Proposta di ammodernamento complessivo (“repowering”) del “Parco Eolico Nulvi Tergu” esistente da 29,75 MW, con smantellamento degli attuali 35 aerogeneratori e sostituzione in riduzione degli stessi con l’installazione di 15 aerogeneratori, per una potenza totale definitiva di 99 MW

NOTA TECNICA (Riscontro nota MASE – Prot. n. 5969 del 22.05.2023)

Commissa	Fase	Tipo doc.	Prog. doc.	Rev.
2 2 4 3 0 8	D	R	0 4 1 3	0 0

Figura 1 – Carta della Natura (ISPRA), Carta degli habitat

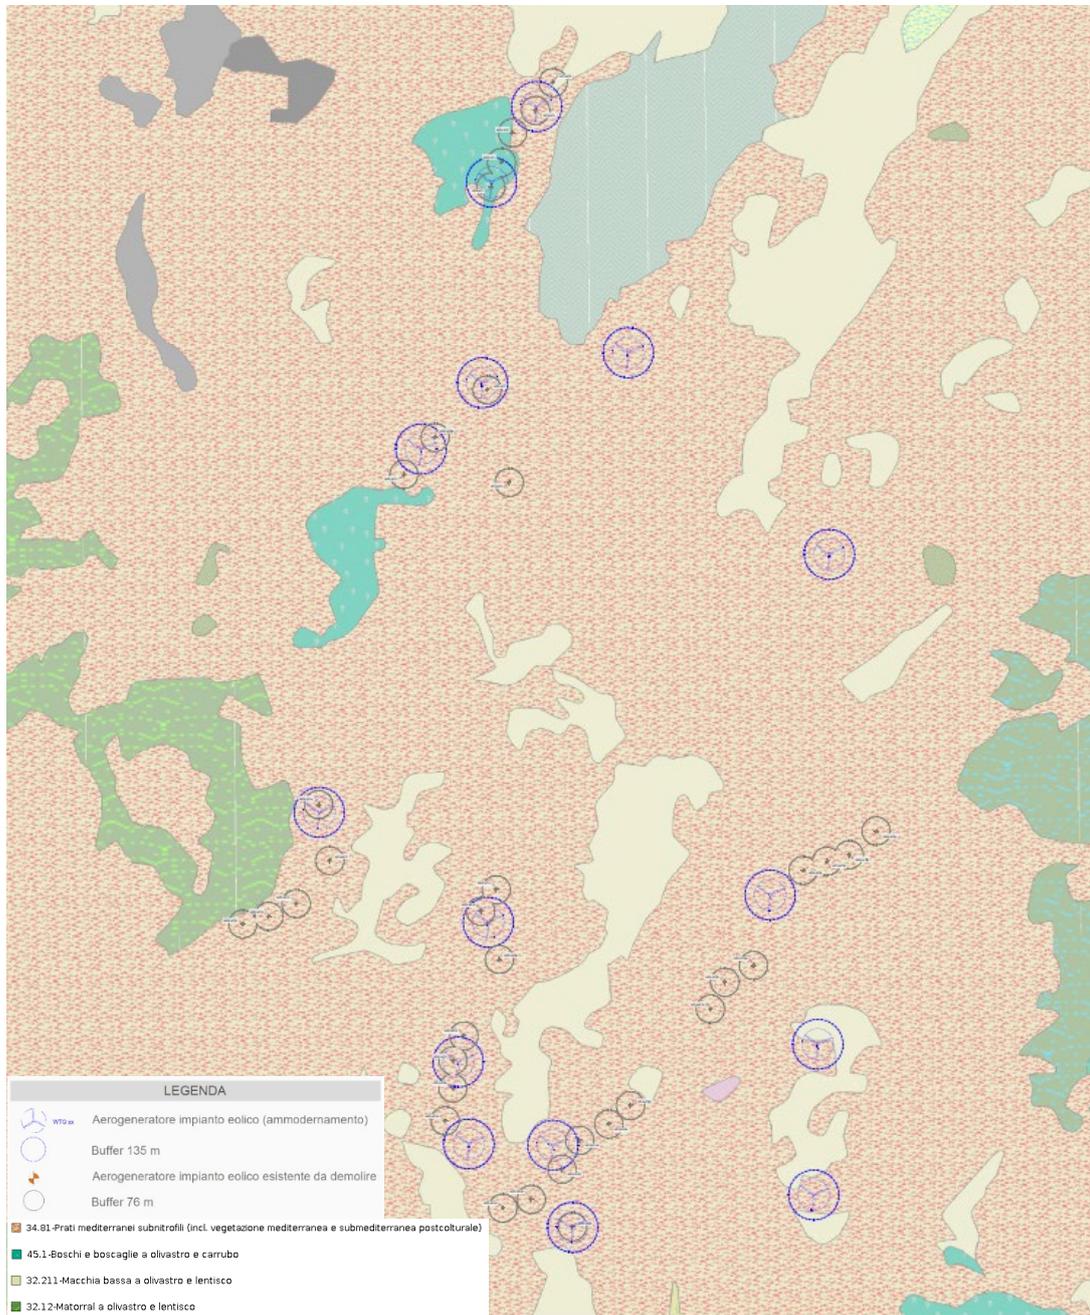
3.1.b *Valutare, alternative progettuali in modo da assicurare una distanza minima dagli estremi delle pale degli aerogeneratori dagli habitat importanti per i chiroterti almeno pari a 50 m. Allo stesso modo si dovranno valutare un riposizionamento degli aerogeneratori in modo da garantire una distanza tra di essi almeno pari a $1,7 \cdot D + 200m$ (ove D è il diametro degli aerogeneratori in metri) così da garantire la sicurezza dell’avifauna, oltre che rispettare il distanziamento degli aerogeneratori secondo quanto previsto dal D.M. 10 settembre 2010 per la mitigazione degli impatti paesaggistici.*

In merito alla distanza degli aerogeneratori dai potenziali habitat importanti per i chiroterti, valutando una distanza dagli estremi delle pale degli aerogeneratori pari a 50 m, si ha un’area buffer con diametro pari a 135 m per l’impianto eolico di ammodernamento ed un’area con diametro pari a 76 m per l’impianto eolico esistente. Di seguito si riporta la Carta della Natura (ISPRA) con la sovrapposizione degli aerogeneratori e le rispettive aree di valutazione:

Di seguito si riporta per ogni aerogeneratore dell’impianto esistente e di ammodernamento gli habitat interessati e quelli ricadenti nell’area buffer considerata.

Si osserva, che il Progetto di ammodernamento interessa i medesimi habitat dell’impianto eolico esistente, comportando però un minor consumo di suolo essendo costituito da solo 15 aerogeneratori, implicando un minore frammentazione degli habitat rispetto a quella attuale, caratterizzata dalla presenza di 35 aerogeneratori.
